# Rv.80 Vestmyra-Klungset

### Uavhengig kontroll – Geoteknisk prosjektering

2015-04-07 Oppdrags-rapport nr.: 5144369 RIG-02

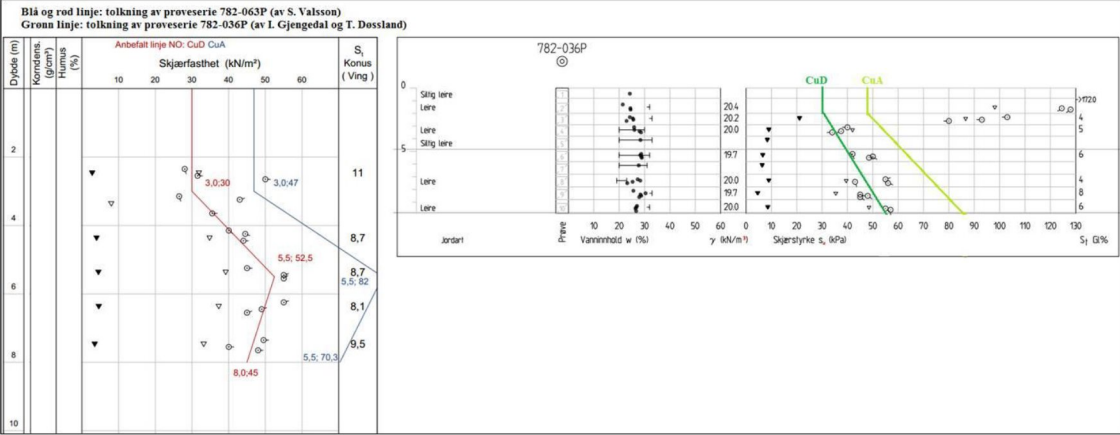
2	<p><b>Lengdeprofil 1400–1625 - Stabilitetsberegninger</b> Våre kontrollberegninger har gitt sammenlignbare materialfaktor med det som SVV har presentert i dette profilet, både før og etter forbedringstiltak. Hverken våre eller SVV sine beregninger tar hensyn til evt. trafikklaster/brulaster og vi har valgt å se bort fra økt skjærfasthet ved bruk av KS-peler.</p> <p>Våre beregninger viser at selv uten bruk av KS-peler vil foreslått tiltak heve materialfaktoren over kravet om forbedring for hele området.</p> <p>På tegning 202 har vi presentert en skjærflate som har lavere materialfaktor enn absoluttkravet og som ikke er forbedret av foreslått tiltak, denne flaten strekker seg også ned i kvikkleirelaget.</p> <p><i>Med forbehold om at svar ved punkt 1 åpner for bruk av lavere materialfaktorer i dette området enn det som gjelder for selve vegen, etterlyser vi en tilbakemelding om hvorfor materialfaktor under regelverkets absolutt- og %-vis forbedringskrav kan aksepteres for slike flater, tilbakemeldingen bør også inneholde en vurdering om konsekvenser dette kan ha for valg av en evt. bruløsning.</i></p> <p><i>SVV: Vi har utført nye beregninger med et 1m tykk erosjonssikringslag med helning 1:3 i nedre del av skråningen. Dette gir tilstrekkelig prosentvis forbedring også til den</i></p>	Lukket *)

Nr	Innhold	Status
	<i>angitte glideflaten. Dette er nå innarbeidet i rapporttest og på bilag/tegninger.</i>	
3	<p><b>Profil 1580 – Manglende samsvar i valg av styrkeparametere</b>                      I dette profilet er det benyttet styrkeprofil for udrenert analyse fra Pos. 782-023C som hverken stemmer med sluttresultat fra CPTu-tolkningen eller det som er benyttet fra samme posisjon i lengdeprofil 1400-1625.</p> <p>Det mangler samsvar mellom oppgitt design-profil for CPTu for profilet i Bilag 74 og det som er benyttet i stabilitetsberegninger (sannsynligvis byttet om 782-053C / 782-052C i Bilag 74).</p> <p>Det mangler samsvar mellom oppgitt prøveposisjon for tolkning av udrenert skjærfasthet i bilag 74 (782-063P) og det som er benyttet i stabilitetsberegninger (782-034P)</p> <p><i>Siden våre beregninger har vist at foreslått grunnforsterkningstiltak i stor grad kompenserer for effekten av for lave styrkeparametere i profilet (se neste punkt), får denne kommentaren lukket status.</i></p>	Lukket
